智能电力设施生产项目重新招标

答疑回复

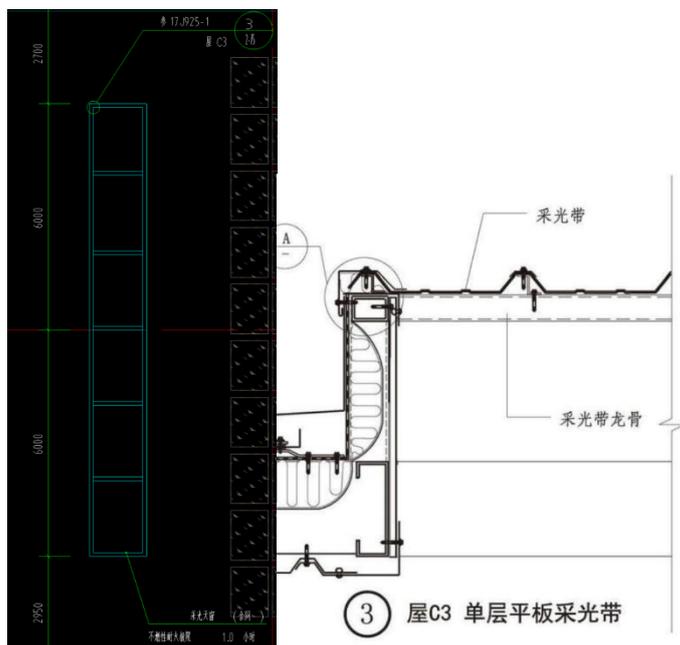
1、清单编制说明第二十三条要求“土建工程主要材料应在工料机汇总表中详细列明品牌，安装工程主要材料和设备及相关配件应在主材汇总表和设备汇总表中详细列明品牌。”

但给定的清单样表中无品牌列，请问，是否可以自行添加或在报价总说明注明？

回复：不需要报品牌。
